改善箇所説明図

改善の内容

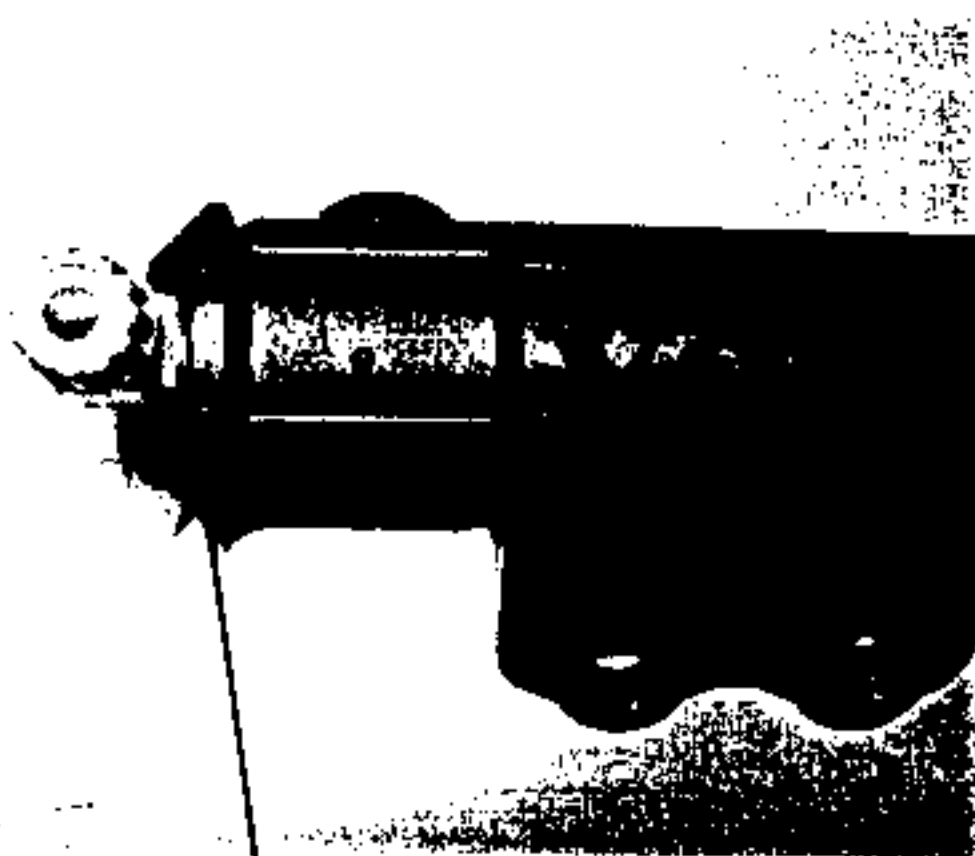
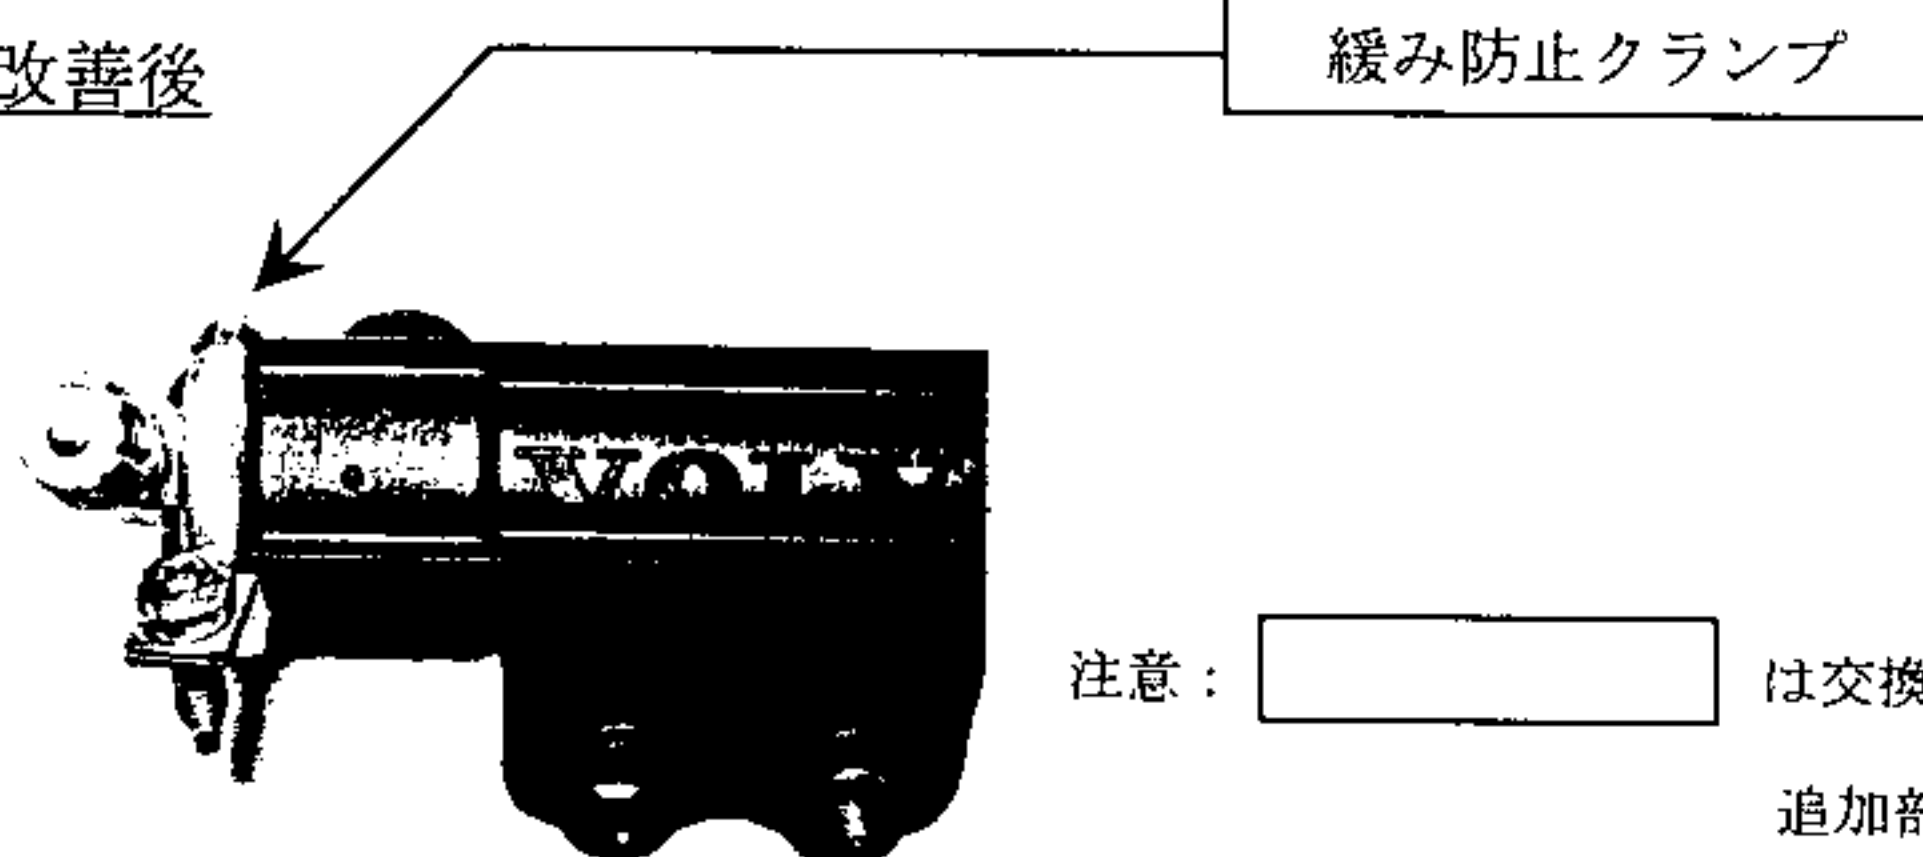
燃料デリバリーパイプのサービスニップル（燃料圧力確認用の端子）を固定しているエンドカバーの接着が不十分なものがあるため、燃料の圧力により当該接着部がはがれ、エンドカバーが変形するものがある。そのため、サービスニップルの固定が不十分となって取り付け部から燃料が漏れるおそれがある。

全車両、サービスニップルエンドカバーの取り付け状態を点検し、緩みがあるものは燃料フューエルデリバリーパイプを対策品と交換し、緩みがないものは緩み防止クランプを取り付ける。
